# 三島駅南口周辺開発 地下水対策検討委員会

## 第一回検討会

### -西街区事業提案の概要-

平成29年3月23日(木)

## (4) 地下水に配慮し、地盤に適した直接基礎

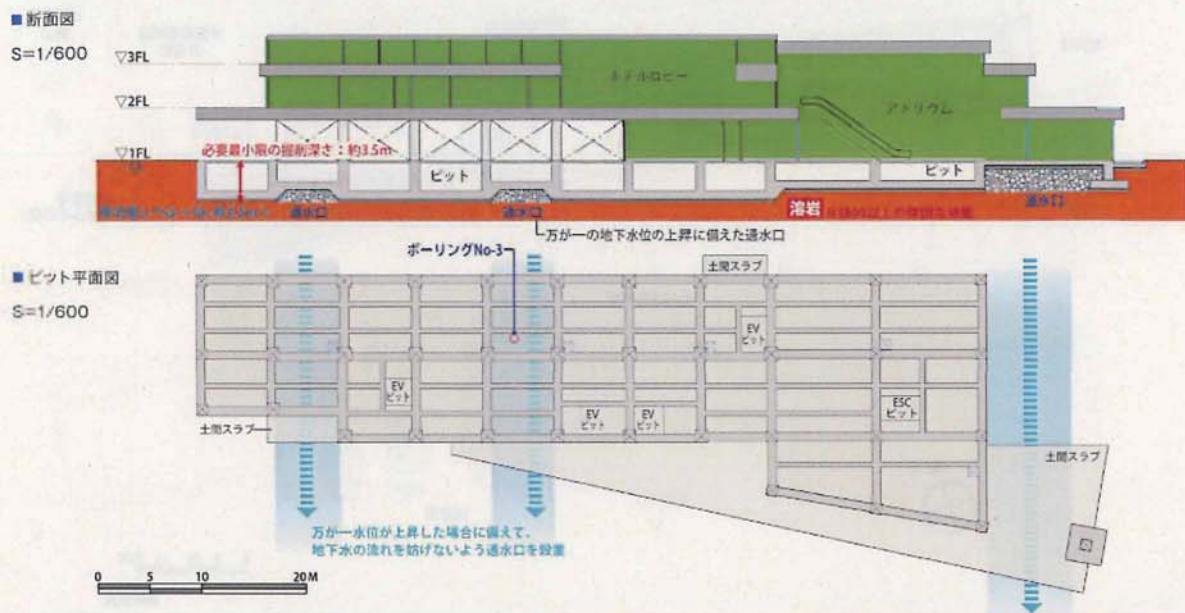
- ・現状の地下水位(GL-約14m)と掘削底面の離隔が10m程度であり、地下水に影響の与えない計画としている。地下水位の変動は、地下水環境調査において、10m未満であることが確認されており、十分な離隔と考える。
- ・万が一の地下水位の上昇に配慮し、地下水流動対策である透水口を地下水の流れ(北から南)と平行に設置することで、地下水の流れを遮断しない計画としている。

⇒以上を踏まえると、工事中の影響の可能性に対する対応策は十分であり、地下水に配慮され、影響の小さい工法を採用している。

地下水に影響の少ない親杭横矢板壁

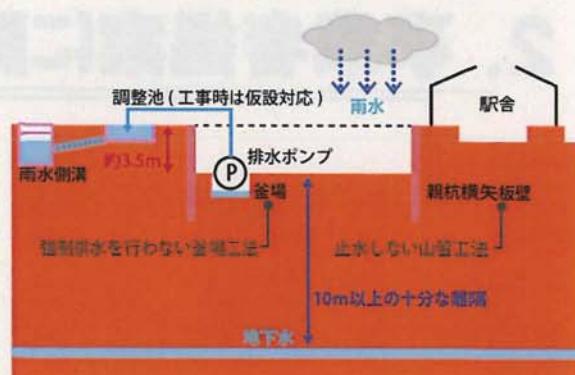
- 親杭横矢板壁は、地下水の流れを完全に遮断しない工法である。
- 基礎構造物の基礎底を、被圧地下水位より浅く設定することで、地下水への影響を低減している。
- 工事前の地下水状況を確認した上で、工事中もモニタリングの実施が予定されている。

⇒以上を踏まえると、工事中の影響の可能性に対する対応策は十分であり、地下水に配慮され、影響の小さい工法を採用している。

### ②工事中の水質について

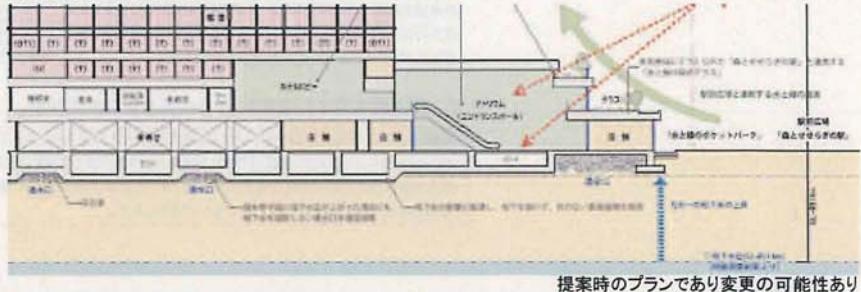
- 『サイクルハンマー工法』は、NETIS登録もされており、技術的に確立された工法である。
- ランダム式サイクルハンマー工法の適用により、ベントナイト泥水等を利用しないため、地下水質(湧水質)への影響が小さいと考えられる。
- 工事前の地下水状況を確認した上で、工事中もモニタリングの実施が予定されている。

⇒以上を踏まえると、工事中の影響の可能性に対する対応策は十分であり、地下水に配慮され、影響の小さい工法を採用している。
